Documentgegevens	Omschrijving
Project	Lede – Hekelingen gemeente Nissewaard
Code	001584
Onderwerp	Reactieschrift informatieavond 19-5-2025
Steller	W. Doldersum
Datum	Juli 2025

Op 19 mei jl. organiseerde de gemeente Nissewaard een informatieavond in het kader van de herinrichting van de Lede en omgeving. Tijdens deze avond lichtten verschillende medewerkers van de gemeente, Juust BV en leden van de werkgroep de plannen toe. U kon vragen stellen of een reactie geven op de plannen. Deze vragen en reacties hebben we verzameld en van een antwoord voorzien.

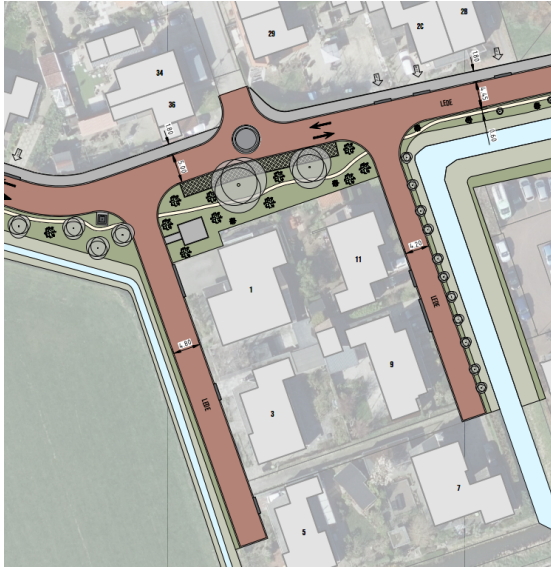
Ervan uitgaande dat er auto's geparkeerd worden langs de stoep is het niet mogelijk om er met een B.v. Brandweer auto door te rijden. Auto gemiddeld 1.80 breed brandweerauto 4.00 breed. Wordt er hier aan voorbijgegaan dat er bij calamiteiten geen vrije doorgang is!

*Wij begrijpen uw zorg over de doorgang voor de brandweer.*

*Een brandweerauto is geen 4 meter breed. De meeste brandweervoertuigen zijn ongeveer 2,50 tot 2,55 meter breed. De rijbaan van 5 meter is daarom voldoende om erdoor te rijden, ook als er aan één kant auto's geparkeerd staan.*

*In een 30 km/u-woonstraat moeten bestuurders rekening met elkaar houden. Als er een groot voertuig aankomt, kan een tegenligger even wachten of ruimte maken.*

*Bij noodsituaties mogen hulpdiensten bovendien gebruikmaken van de berm als dat nodig is. De bereikbaarheid voor brandweer en ambulance blijft dus gewaarborgd.*

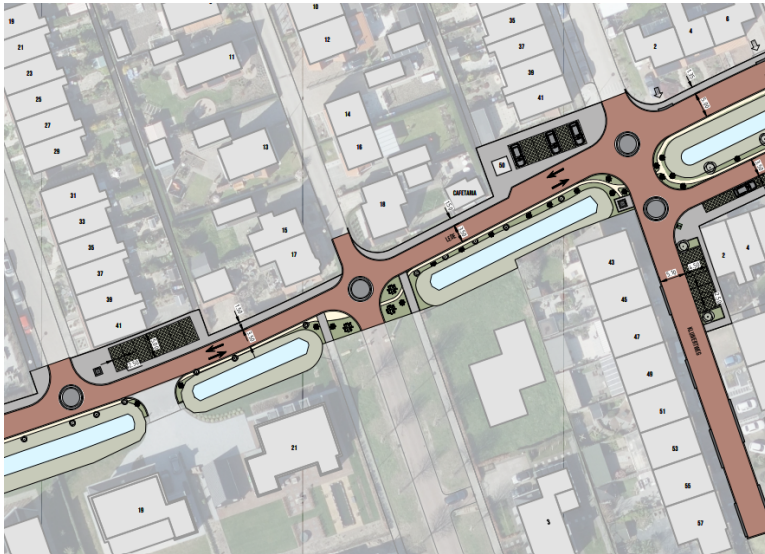
Hier ook een punaise plaatsen omdat dit een straat van rechts is.

*Wij kijken bij elk kruispunt of extra aandacht nodig is om bestuurders duidelijk te maken dat het een gelijkwaardige kruising is (verkeer van rechts heeft voorrang).*

*In het ontwerp worden op meerdere kruispunten punaises aangebracht. Dit zijn duidelijke markeringen op het wegdek die automobilisten attenderen op een kruising.*

*Wij nemen uw voorstel mee in de verdere uitwerking van het ontwerp en beoordelen of op deze locatie ook een punaise passend en nodig is.*
